Reevaluación del Segmento 3C-2 de NHHIP de la I-45 Texas Department Of Transportation Cambios de Diseño y Características – Parto 2 Reevaluación del Segmento 3C-2 de NHHIP de la I-45 Cambios de Diseño y Características – Parto 2 Reevaluación del Segmento 3C-2 de NHHIP de la I-45 Cambios de Diseño y Características – Parto 2 Reevaluación del Segmento 3C-2 de NHHIP de la I-45 Cambios de Diseño y Características – Parto 2

Ajustes de Diseño del Segmento 3C-2

Mejoras de Drenaje Bajo Lyons Avenue y Maury Street

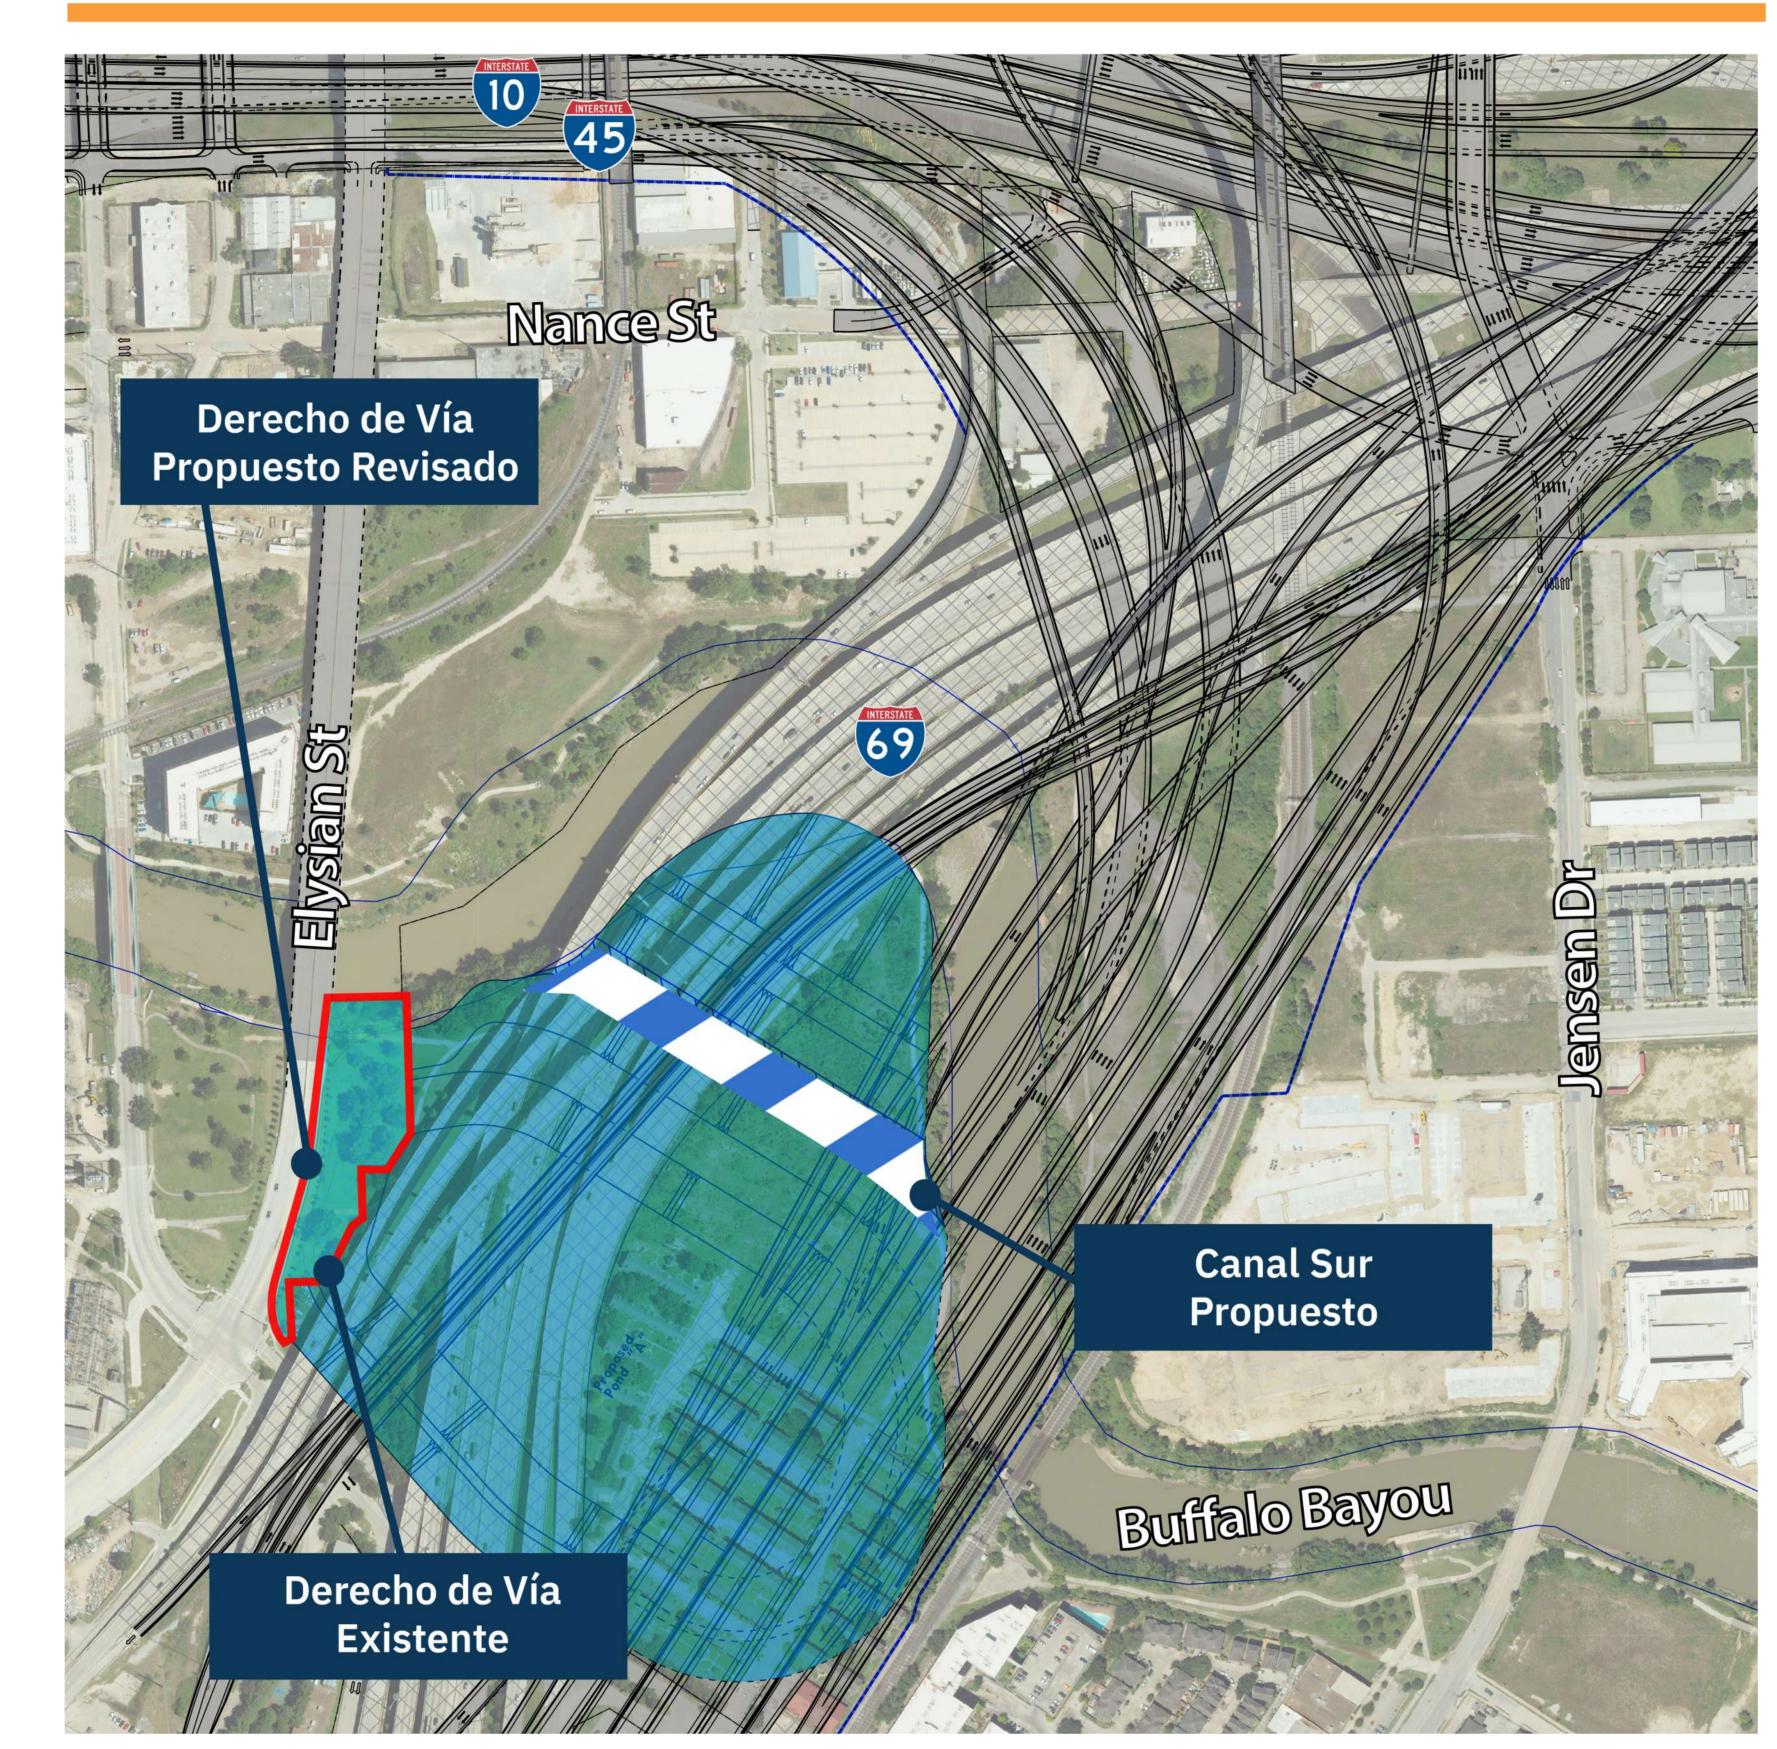
- Se propone instalar una tubería subterránea para aguas pluviales al norte del derecho de vía definido en la Declaración Final de Impacto Ambiental (FEIS), con el fin de mejorar el drenaje en la zona.
- Esta meiora estaría ubicada dentro del derecho de vía de calles existentes de

Area Adicional de Retención en el Canal Sur

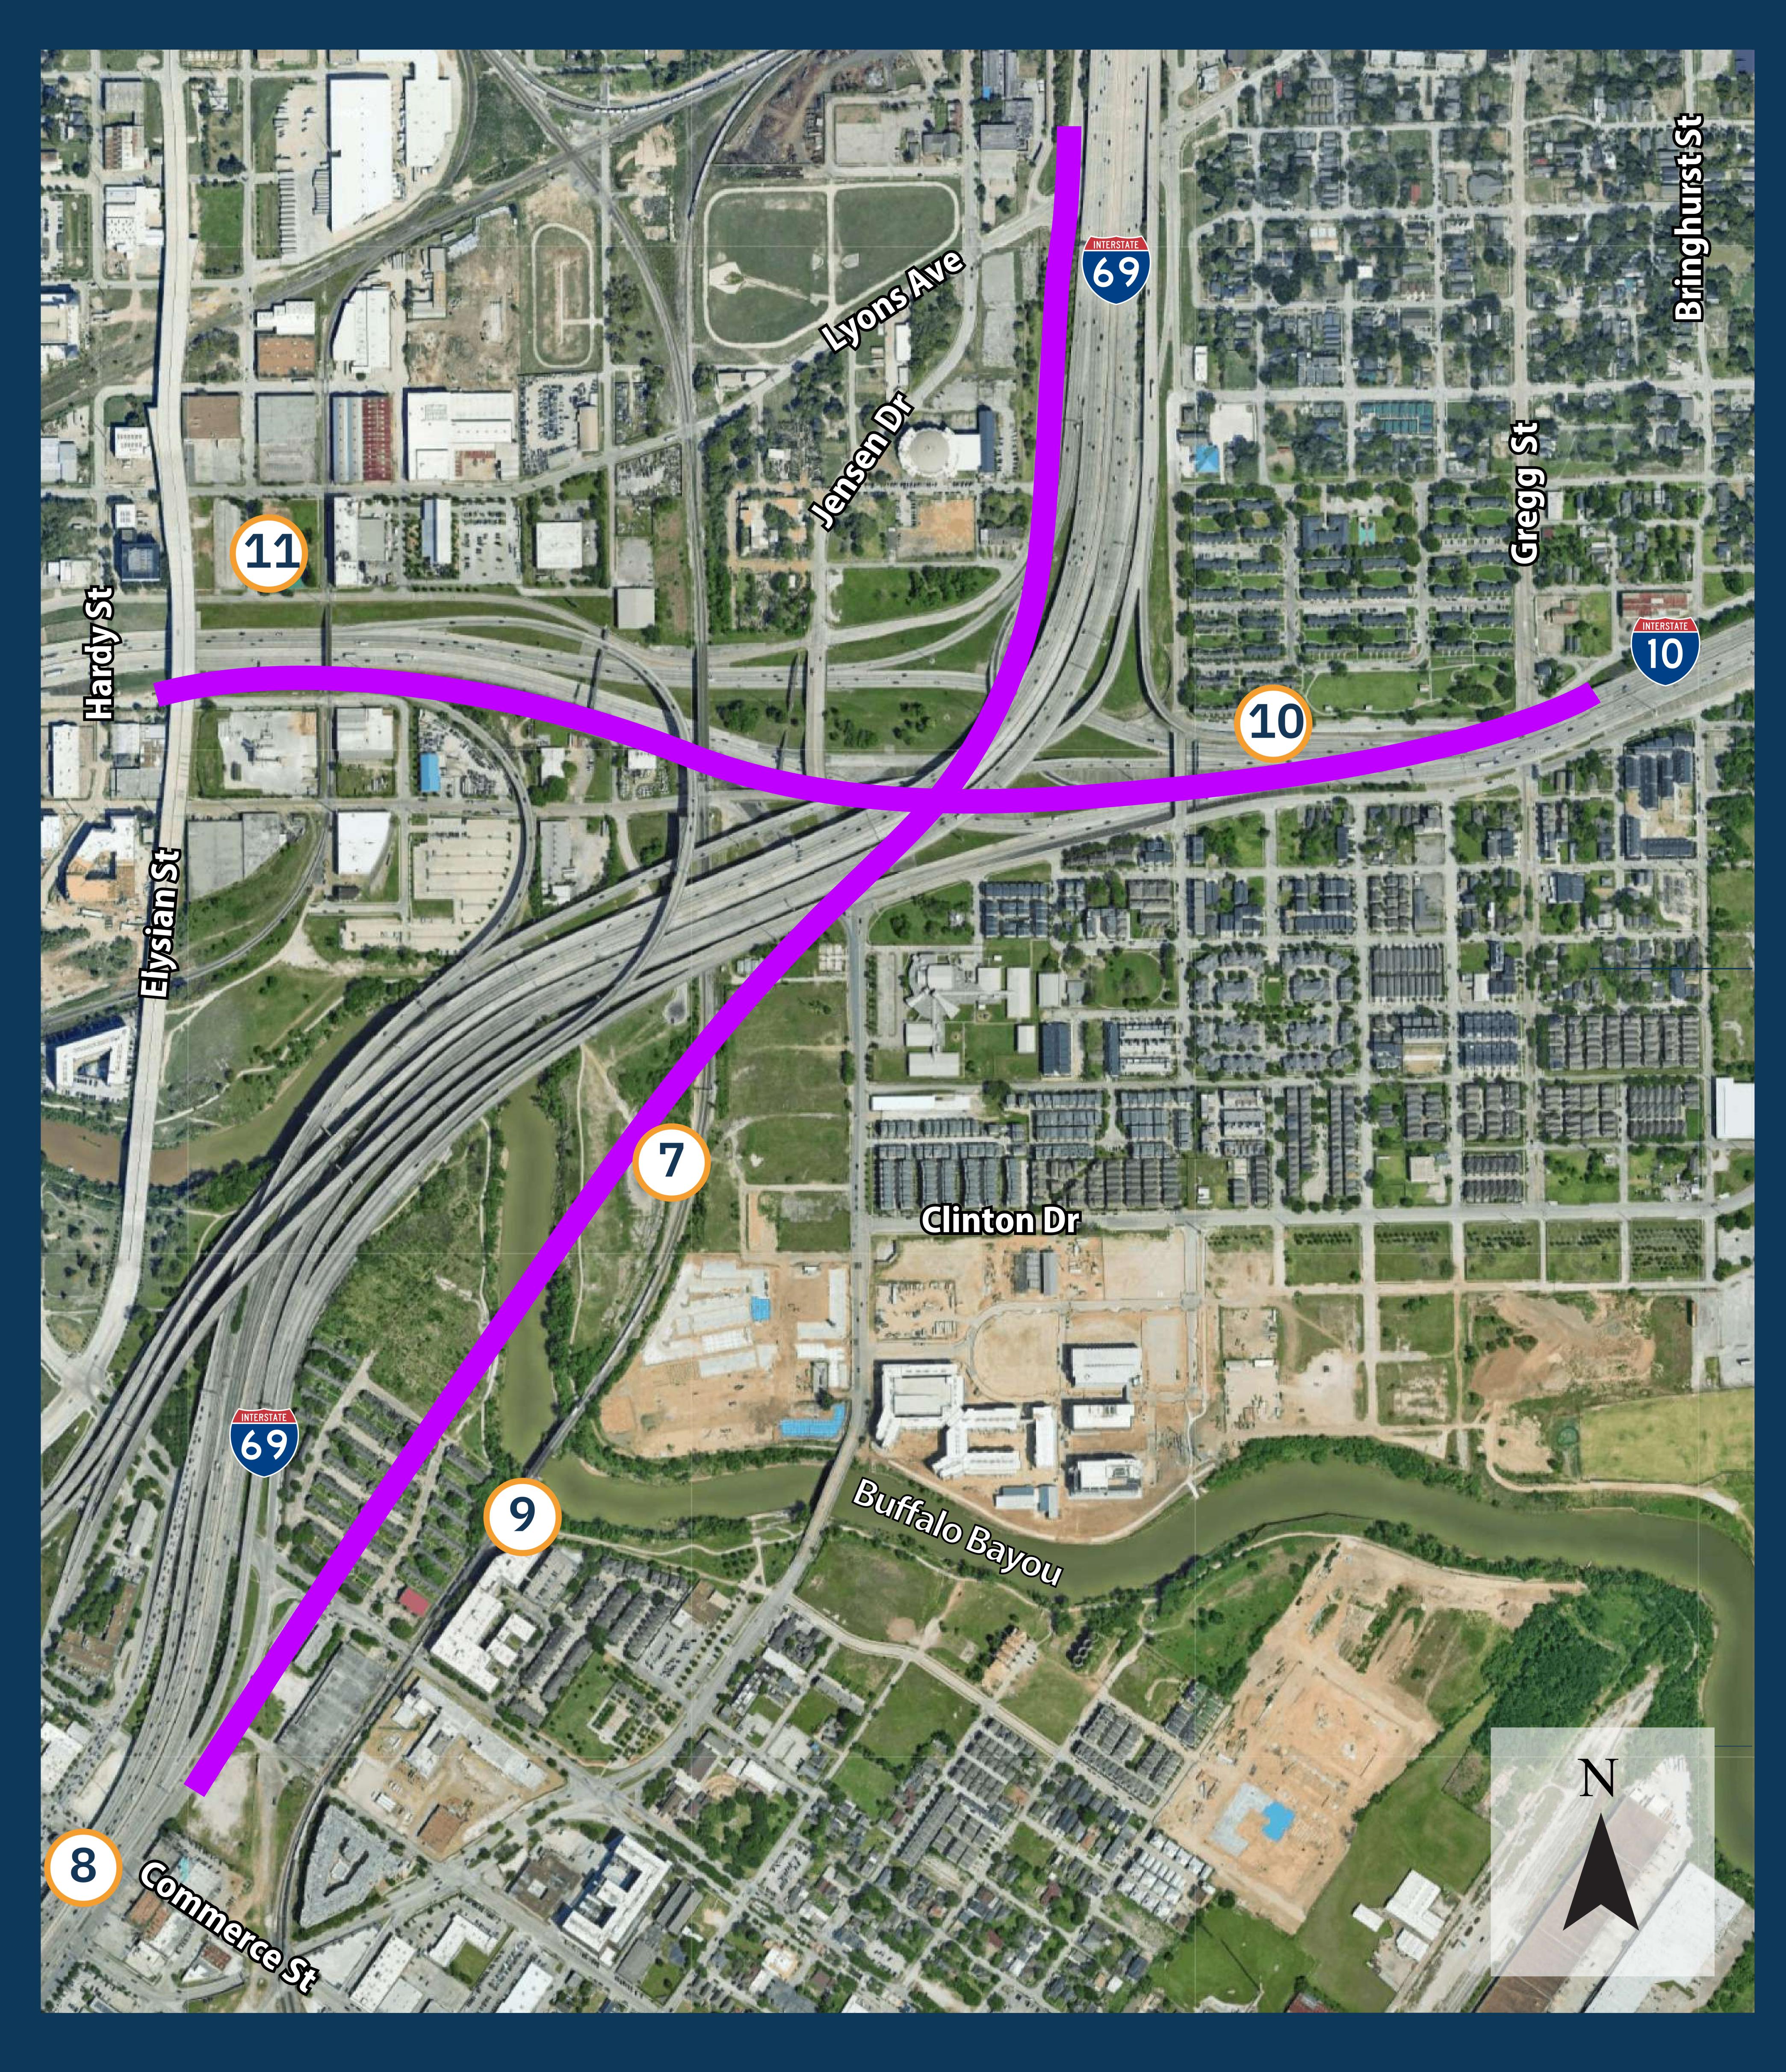
- Se propone la adquisición de aproximadamente 2.29 acres de derecho de vía adicional (delimitado en rojo arriba) cerca del Canal Sur, para ampliar la capacidad de retención y reforzar los esfuerzos de mitigación de inundaciones.
- El Canal Sur, mostrado con líneas azules cruzadas, es un canal de desvío de alto flujo planificado a lo largo de Buffalo Bayou, diseñado para reducir las inundaciones en el área circundante.
